# 島根原子力発電所2号炉 津波による損傷の防止

## 論点2「津波防護の障壁となる地山の扱い」

### (コメント回答)

令和2年4月  
中国電力株式会社

- 津波防護上の地山範囲における地形断面図を以下に示す。
- 防波壁（東端部）の地山は、下図に示すとおり南東側の標高が高く、幅が広がっている。A-A'断面（高さ：26m、幅：63m）は、B-B'断面（高さ：44m、幅：145m）及びC-C'断面（高さ：69m、幅：396m）と比較して標高が低く、幅が狭いことから、津波防護の観点で最も厳しい断面と考え、津波防護を担保する地山斜面の検討対象はA-A'断面付近とする。

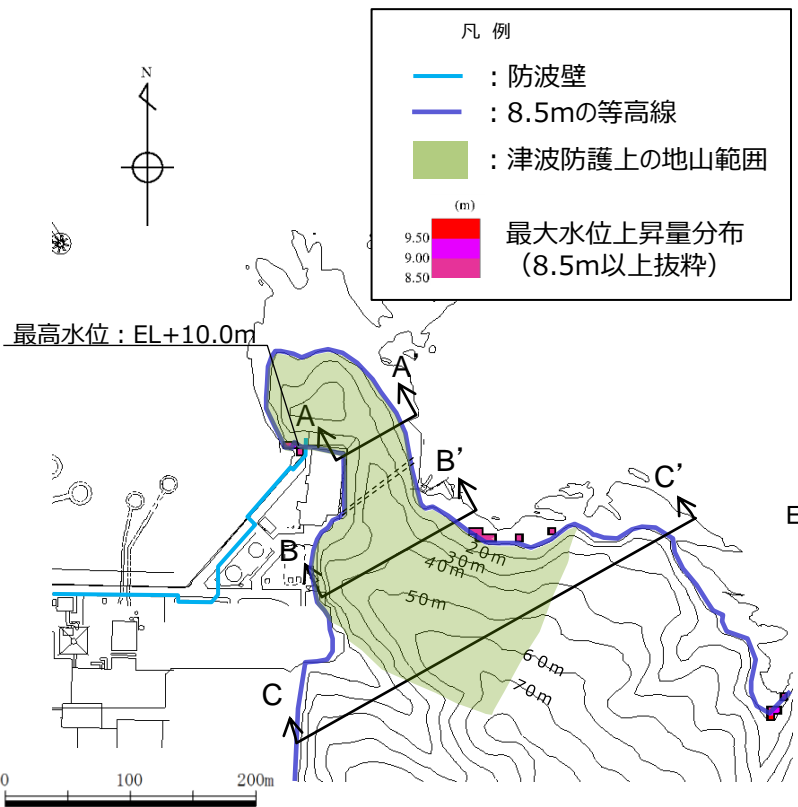
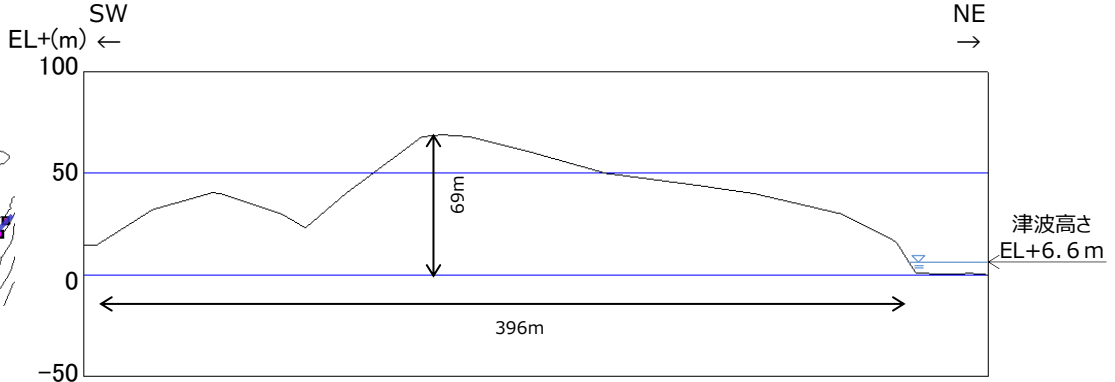
1. 津波遡上高の分布を踏まえた津波防護上の障壁となっている地山斜面の範囲の特定
2. 地山の地質構造、防波壁擦り付け部の構造・仕様の提示
3. 地山の耐震、耐津波設計上の位置付け（津波防護を担保する地山斜面、防波壁の支持地盤、防波壁及び1号炉放水連絡通路防波扉の周辺斜面等について）
4. 基準地震動及び基準津波に対する健全性確保の見通し（例えば、地震によるすべり、ひび割れ、津波による洗掘等）
5. 1号炉放水連絡通路の存在による悪影響

ルートマップ (平成 8 年調査)

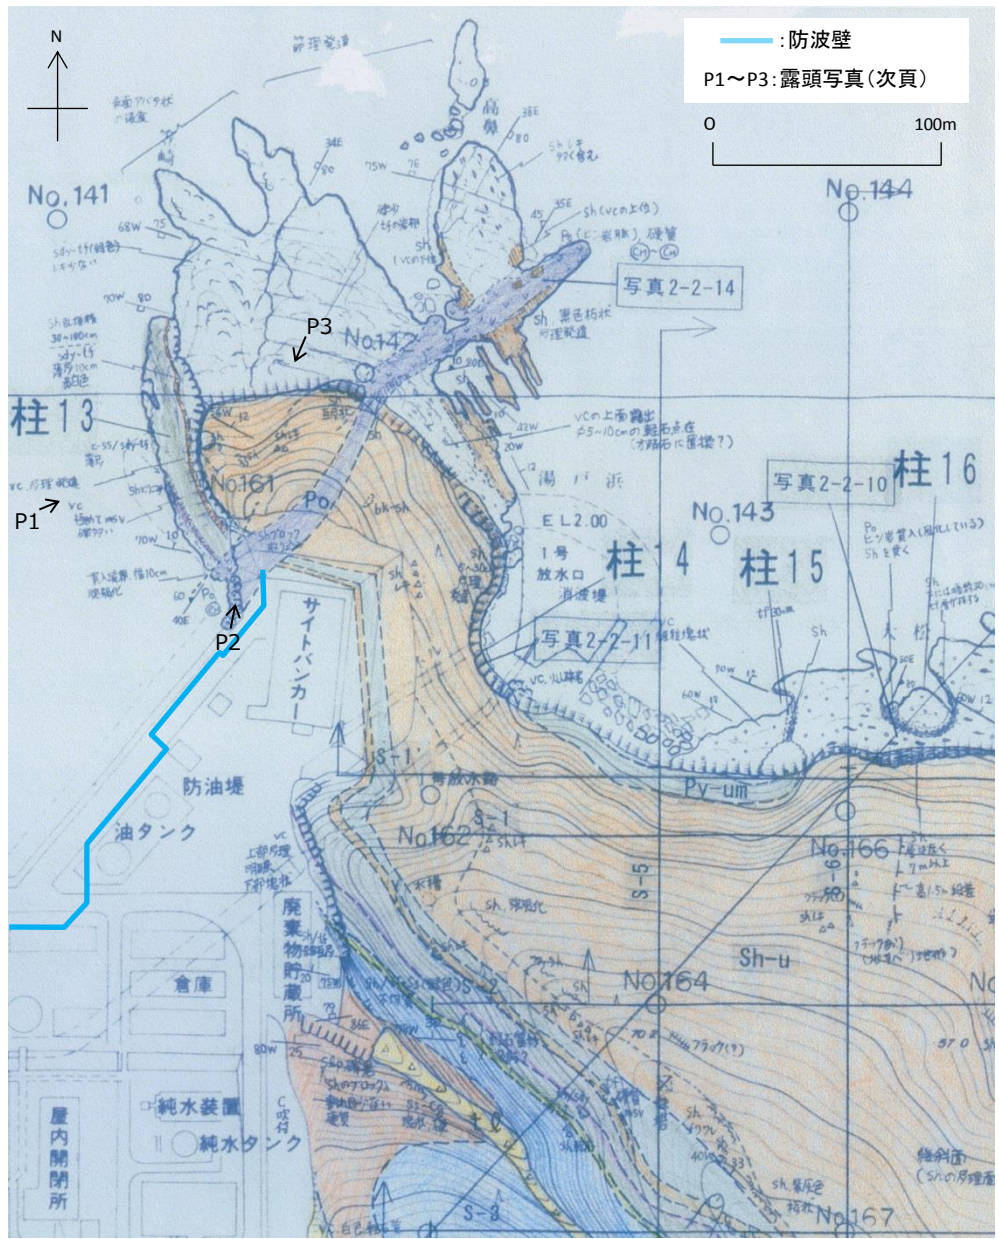
地山が津波防護の障壁になっているのであれば、地山のきちんとした地質調査結果として詳しいルートマップ等を提示すること。

- 防波壁（東端部）の地山は黒色頁岩～火山礫凝灰岩の互層からなり、安山岩岩脈が認められる。
- 地山の地質構造は西北西走向、北東緩傾斜であり、断層構造や顕著な割れ目は認められない。
- 岩盤表面は変質により褐色を呈する。岩盤は堅硬でC<sub>M</sub>~C<sub>H</sub>級である。
- この地山において、褶曲や断層といった地質構造は認められず、シームは確認されない。また、地滑り地形も認められない。
